RESOLUCION No. 2407
ARMENIA Q., 20 DE SEPTIEMBRE DE 2023
"POR MEDIO DEL CUAL SE OTORGA UN PERMISO DE VERTIMIENTO DE AGUAS RESIDUALES DOMÉSTICAS PARA UN LOTE VACIO DONDE SE PRETENDE CONSTRUIR UNA VIVIENDA EN EL PREDIO LOTE # 2 EL GUARANGO 2)LT SAN JOSE UBICADO EN LA VEREDA MURILLO MUNICIPIO DE ARMENIA PARA UNA CONTRIBUCION HASTA POR DIEZ (10) CONTRIBUYENTES PERMANENTES Y SE ADOPTAN OTRAS DISPOSICIONES"

'CONCEPTO TÉCNICO PARA TRÁMITE DE PERMISO DE VERTIMIENTO CTPV-249-2023

FECHA:	14 de julio de 2023
SOLICITANTE:	JORGE ELIECER GARCIA CORREA
EXPEDIENTE N°:	05086-23

Imagen 2. Capacidad de uso de suelo en la ubicación del vertimiento
Fuente: Google Earth Pro

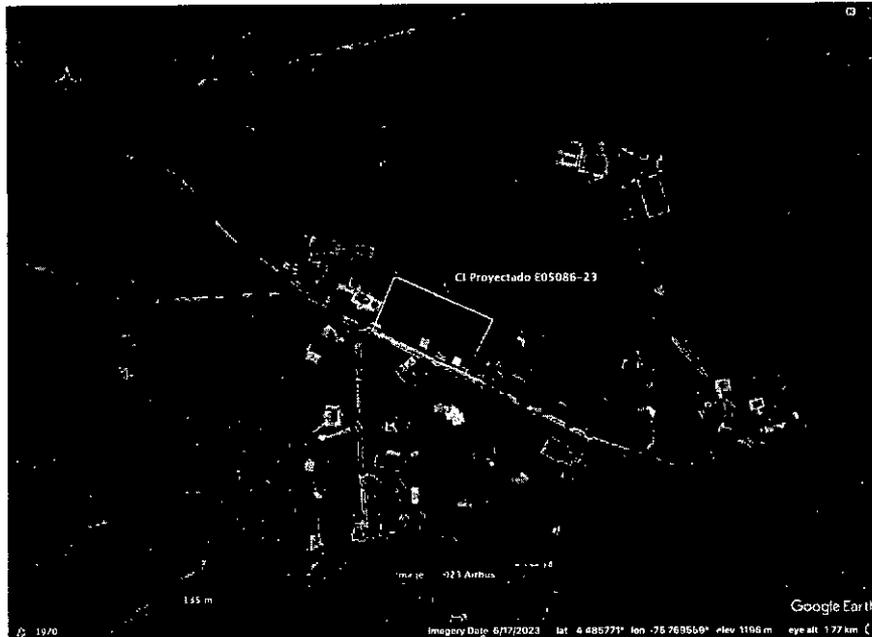
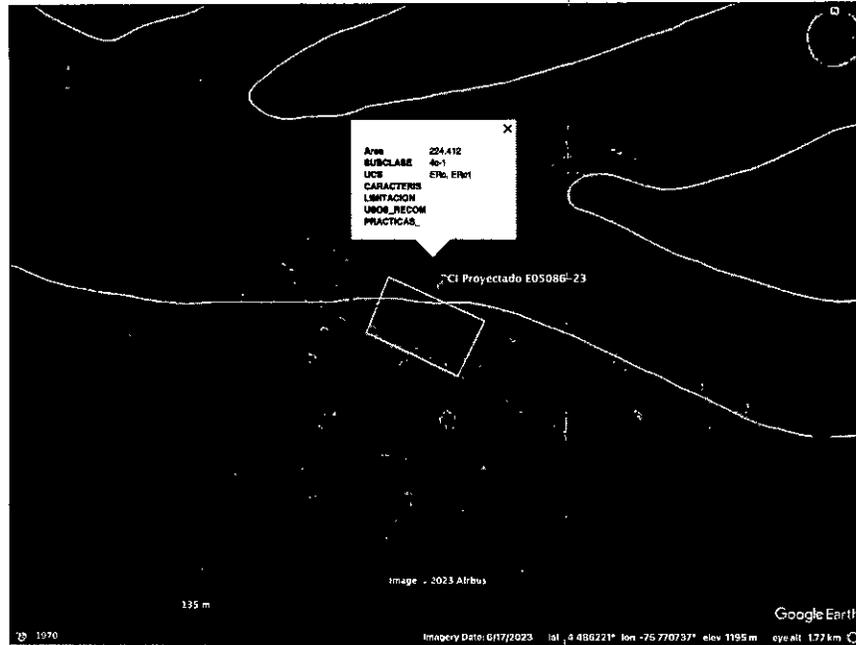
Según lo observado en Google Earth Pro, se evidencia que el punto de descarga se encuentra por fuera de polígonos de Suelos de Protección Rural y de Áreas y Ecosistemas Estratégicos. Además, se evidencia que dicho punto se encuentra ubicado sobre suelo con capacidad de uso agrológico 4c-1 (ver Imagen 2). No se observaron nacimientos ni drenajes superficiales en el área de influencia directa de la disposición final.
